Mission régionale d'autorité environnementale

**Avis sur le projet de centrale photovoltaïque au sol  
à Montois-la-Montagne (57)  
porté par ENGIE Green**

n°MRAe 2022APGE69

Nom du pétitionnaire	ENGIE Green
Commune	Montois-la-Montagne
Département	Moselle (10)
Objet de la demande	Projet de centrale photovoltaïque au sol
Date de saisine de l'Autorité environnementale :	21/04/22

**Figure 3 – schéma des tables de panneaux photovoltaïques avec longrines béton**

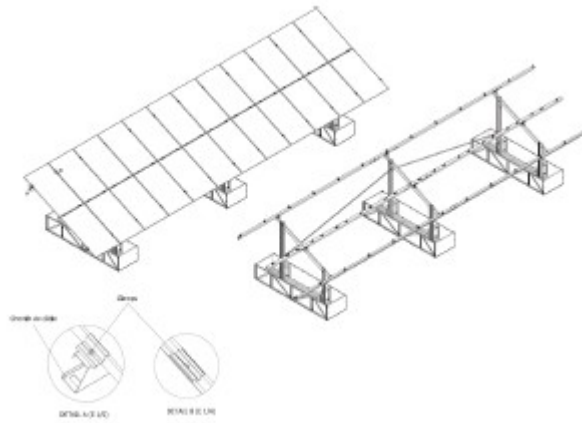
Ces couvertures ne permettent donc pas d'utiliser des fondations par pieux qui perceraient les écrans imperméables mis en place. En revanche, compte tenu de la faible couverture de 30 cm de terre au-dessus de la géomembrane, l'Ae s'est interrogée sur les précautions à prendre en phase chantier pour l'installation des longrines béton et des panneaux afin de ne pas dégrader la géomembrane (poids des engins, risque de poinçonnement, conditions météorologiques pour éviter les ornières, ...).

**L'Ae recommande au pétitionnaire de préciser un mode opératoire qui garantisse l'absence de dégradation de la géomembrane pendant la phase chantier.**

**Figure 4 – localisation des zones de risque du PPRM**

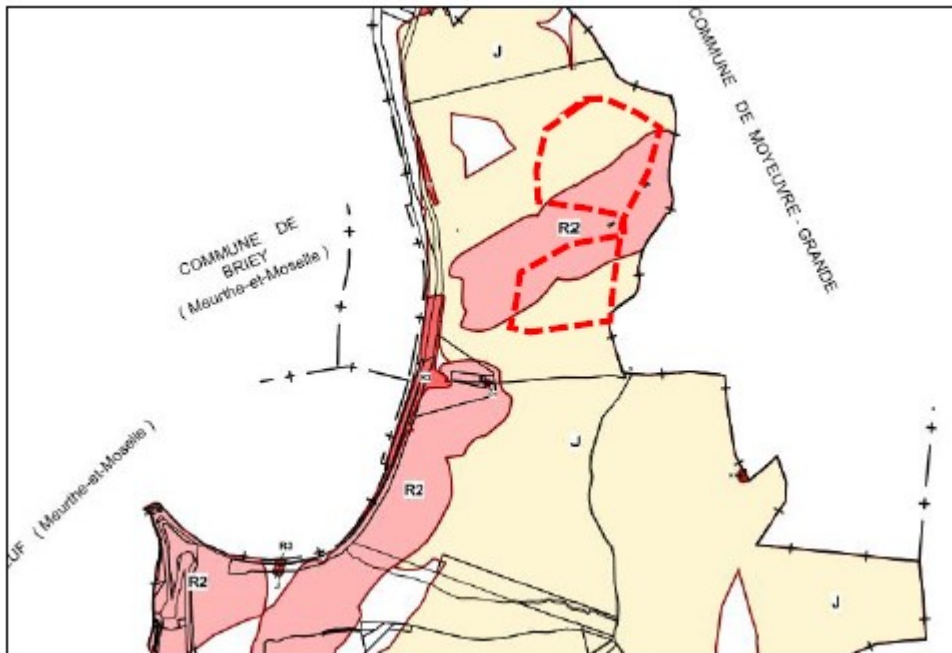
L'Ae rappelle que le dossier ne comporte pas l'étude du CSTB envisagée au moment de son avis sur la modification du PLU de Montois-la-Montagne. Le dossier comporte une étude de sols dans laquelle la prise en compte du risque minier n'est pas très compréhensible (le dossier évoque des modifications de pentes de la digue amont ou digue aval sans plus de précisions). Or, le complexe panneaux photovoltaïques – supports – fondations ajoute une surcharge non négligeable sur le sol sans que l'on sache à ce jour si cette surcharge est admissible dans le cas de parcelles concernées par un risque minier et pour lesquelles un risque d'affaissement persiste.

***L'Ae recommande au préfet du département de la Moselle d'attendre les conclusions de l'étude du centre scientifique et technique du bâtiment (CSTB) avant de débiter l'enquête publique afin de s'assurer que les surcharges générées par le poids des panneaux sont admissibles.***
